MINISTERIO PARA LA TRANSICIÓN ECOLÓGICA Y EL RETO DEMOGRÁFICO

- 6071** *Resolución de 28 de mayo de 2020, de la Dirección General de Calidad y Evaluación Ambiental, que modifica la de 5 de octubre de 2018, de la Dirección General de Biodiversidad y Calidad Ambiental, por la que se formula declaración de impacto ambiental del proyecto Actualización del procedimiento de evaluación ambiental. Autovía A-11. Tramo: Zamora-Frontera con Portugal.*

Imagen 1. «Trazado de la autovía en 2010 (color blanco) y trazado modificado por afección 2019 (color amarillo)». Fuente: documento presentado por el promotor

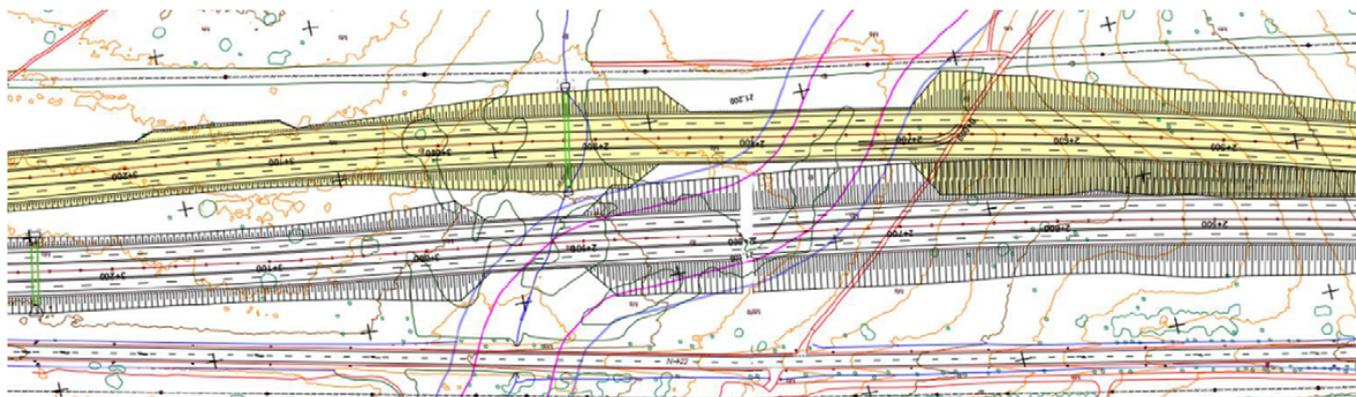
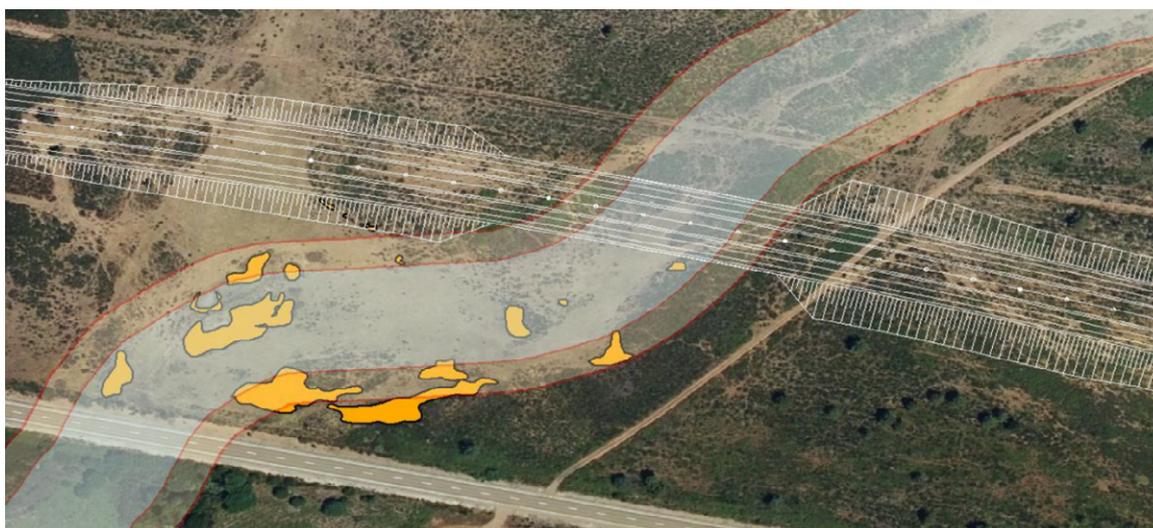
Según se puede observar en la imagen 2 anterior, la proyección vertical de los tableros del viaducto (viaducto doble) en el trazado modificado no coinciden con las manchas de vegetación de *Erica tetralix*, de lo que se deduce, de acuerdo con la sección tipo del viaducto (página 23 del documento presentado por el promotor), que si se ubicaran las pilas dentro de la ZEC no coincidirían con esas comunidades vegetales del tipo de hábitat de interés comunitario (*: hábitat prioritario) 4020* «Brezales húmedos atlánticos de zonas templadas de *Erica ciliaris* y *Erica tetralix*», a falta de analizar la fase de construcción de las pilas.

Respecto al trazado modificado, y según se observa en la imagen 2 anterior, parte de la explanación de la autovía está a menos de 15 m de distancia de los límites de la ZEC, lo que incumpliría la condición D.2.1. No obstante, por otro lado, esa misma imagen muestra que la explanación y estribos quedan totalmente fuera de la ZEC y que la penetración de los mismos en la banda de 15 m exterior desde los límites de la ZEC es relativamente pequeña. Además, lo dispuesto en la última frase de la condición D.2.1 es una medida que protege, en particular, a las comunidades de *Erica tetralix* que se encuentran dentro de la ZEC durante la construcción, también, de la explanación y de los estribos.

Para el viaducto en la zona del arroyo Mamed en la versión de trazado modificado planteada por el promotor, este órgano ambiental concluye, además de lo indicado en el párrafo anterior, que lo dispuesto en la condición D.2.1 de la citada declaración de impacto ambiental es innecesario en lo que respecta a la distancia de la explanación a los límites de la ZEC «Riberas del río Manzanas y afluentes» siempre que la explanación y los estribos queden totalmente fuera de la ZEC, pero que lo establecido en la última frase de la condición D.2.1 no es innecesario y, por tanto, también les resulta de aplicación a la explanación y a los estribos.
